**Informe Consolidado de Solicitud de Aclaraciones, Rectificaciones y/o Ampliaciones
Complementario al Estudio de Impacto Ambiental del Proyecto "Continuidad operacional del
Proyecto Relleno Sanitario Los Ángeles para extensión de vida útil de proyecto Centro
Integral de tratamiento de Residuos"**

Nombre del Titular : KDM S.A.
Nombre del Representante Legal : Rodrigo Pardo Feres
Dirección : Alcalde Guzmán 0180

El presente Informe Consolidado de Solicitud de Aclaraciones, Rectificaciones o Ampliaciones al Estudio de Impacto Ambiental del proyecto "Continuidad operacional del Proyecto Relleno Sanitario Los Ángeles para extensión de vida útil de proyecto Centro Integral de tratamiento de Residuos", contiene las observaciones generadas en virtud de la revisión de la Adenda.

Figura 46. Distribución de Calicatas y Unidades Homogéneas de Suelo

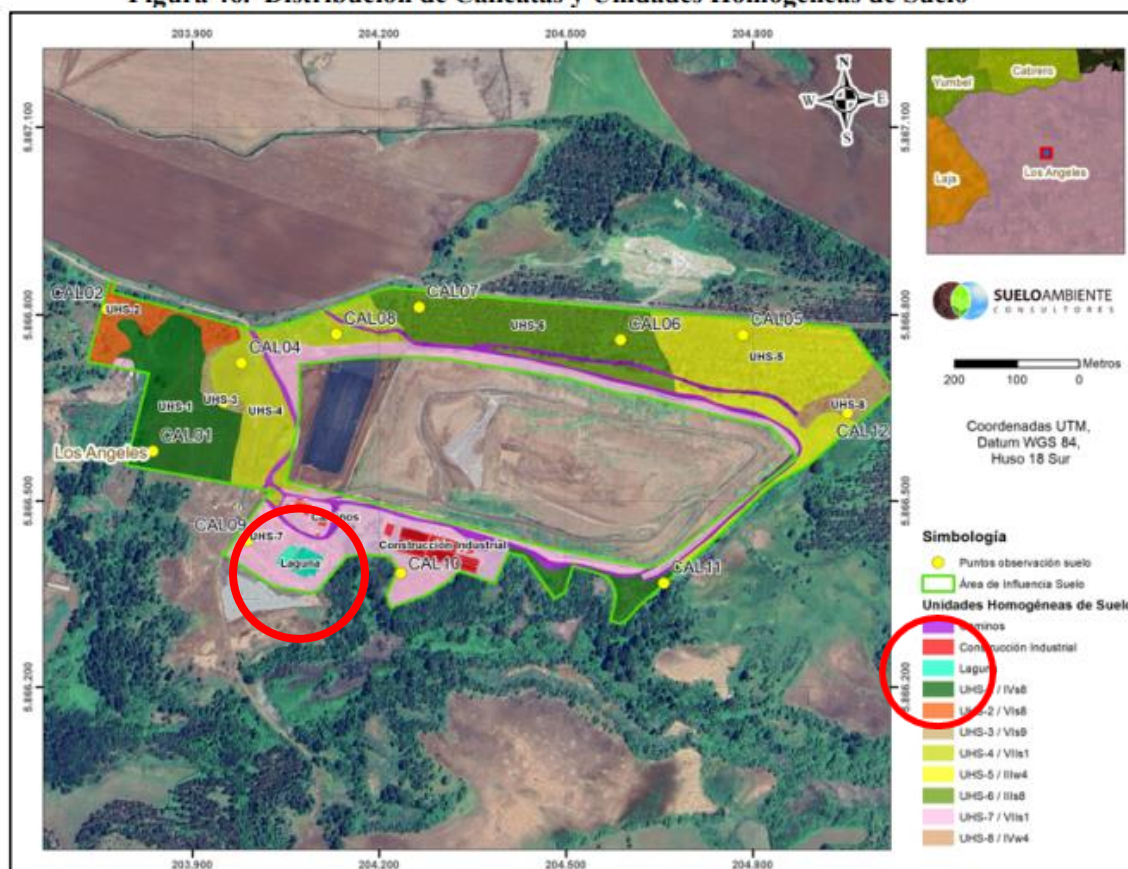
3.5.- El titular en su respuesta a la consulta 4.10, respecto del cumplimiento del Artículo 10 del D.S 189/2005 señala dar cumplimiento con las distancias de todas las obras con los cursos y masas de aguas superficiales, sin embargo, en la respuesta 5.11 y 6.5 donde se adjunta la Figuras N° 46 y 7 Distribución de Calicatas y Unidades Homogéneas de suelo, se identifica en el sector sur del proyecto un área denominada “laguna”, la cual no se identifica como zona húmeda para efectos del análisis de distancia del D.S. 189. Por lo anterior, se solicita describir en detalle este sector, y entregar las distancias correspondientes de esta y todos los curso o masa de agua superficial existentes con respecto a la zona de acopio de residuos y sus obras anexas de acuerdo al Artículo 10 del D.S 189/2005. Entiéndase por obras anexas a toda instalación anexa al Relleno Sanitario capaz de generar olores ofensivos para la comunidad, tales como plantas de tratamiento y lagunas de almacenamiento de líquidos lixiviados, zona de lavados de camiones y zona de pesaje, actuales y futuras que son necesarias para la operación del proyecto.
